# Stadt Lörrach

Bebauungsplan und Örtliche Bauvorschriften

**„Brombach-Ost“**

Satzungsbeschluss

# Stellungnahmen der Öffentlichkeit (I)

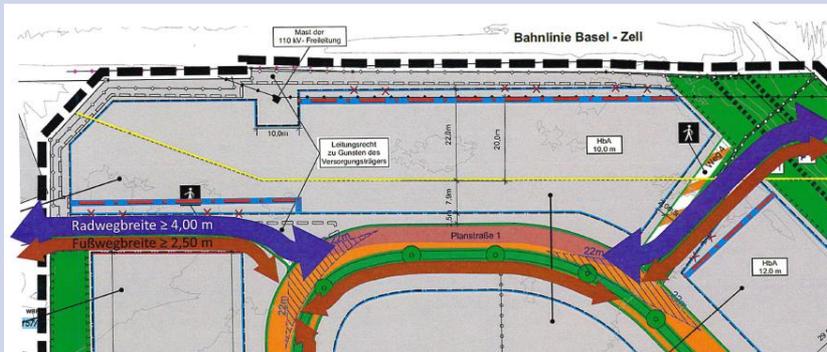
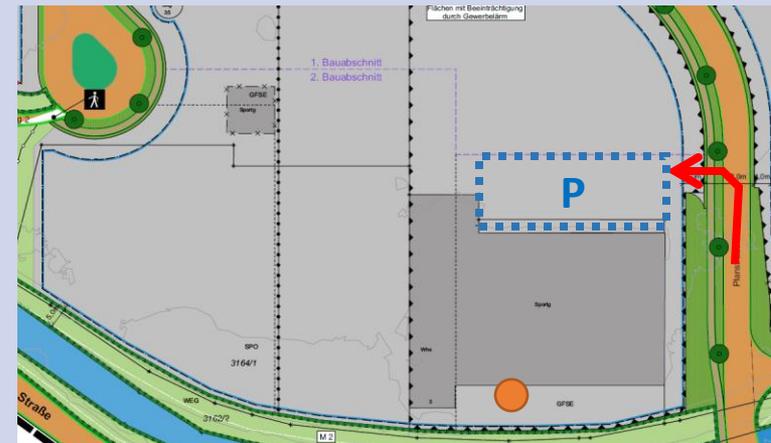
Erneute Anregungen zu einer alternativen Führung der Radschnellwege

- Ob und wann die vorgeschlagene Brücke über die Wiese erstellt wird, ist völlig offen. In diesem Bereich hat zunächst die Planung der Bahntrasse Vorrang.
- Bei einer Führung durch das Gewerbegebiet käme es zu mehr Kreuzungspunkten als entlang der Schopfheimer Straße.
- Der Weg entlang der Schopfheimer Straße entspricht bei einer machbaren Verbreiterung dem Standard „Radschnellverbindung reduziert“ und kann somit die Anforderungen an eine Radschnellverbindung erfüllen.

# Stellungnahmen der TöB

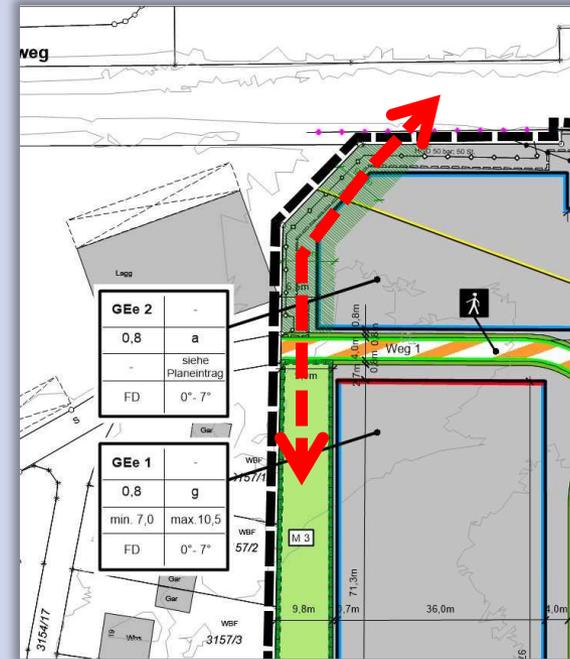
LRA Lörrach, Untere Naturschutzbehörde:

- Im Gebiet wurde die geschützte Schlingnatter gefunden. Für diese sind weitere Maßnahmen zum Schutz erforderlich.

Wird berücksichtigt.

Festsetzung eines 9m breiten Streifens zur Schaffung eines Anschlusses an die Bahntrasse
